LIXIL

商品 お知らせ

.....
住宅設備機器・タイル建材編
.....

**2025.7.1
発行**

A：加工無しで対応できる範囲

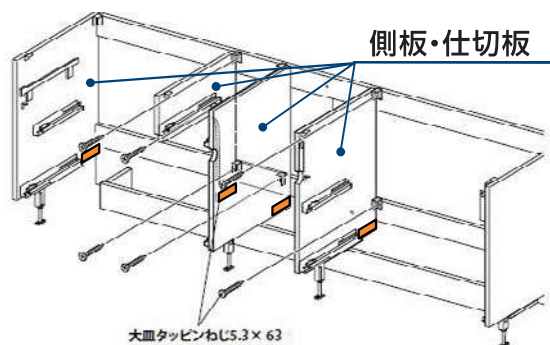
【横引き配管 対応可能範囲】

キャビネット部材の「仕切板」や「側板」について『加工無しで対応できる範囲(下記A)』と『加工有りで対応できる範囲(下記B)』をご案内します。

また、既設横引き配管の勾配や配管の太さに様々な種類がある可能性を考慮し、下記2ヶ所の配管高さ位置をご確認ください。

■高さ測定位置(配管上端位置)

- ①コンロ側キッチン設置ラインの配管高さ
- ②シンク脇の仕切板位置の配管高さ

①コンロ側のキッチン設置ライン の配管高さ(配管上端)	②シンク脇の仕切板位置 の配管高さ(配管上端)	
W2550	115mmまで	コンロ側のキッチン設置 ラインから150cm位置	150mmまで
W2400			
W2250	120mmまで	コンロ側のキッチン設置 ラインから120cm位置	
W2100

■側板・仕切板の加工方法

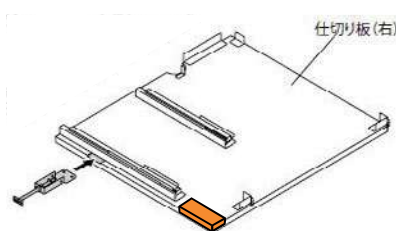
B：加工有りで対応できる範囲 ※ 配管の奥行き方向は背面の壁から170mm以内であること

①コンロ側のキッチン設置ライン の配管高さ(配管上端)	②シンク脇の仕切板位置 の配管高さ(配管上端)	
W2550	150mmまで	コンロ側のキッチン設置 ラインから150cm位置	200mmまで
W2400			
W2250	155mmまで	コンロ側のキッチン設置 ラインから120cm位置	
W2100

組立前に 部分を切欠く
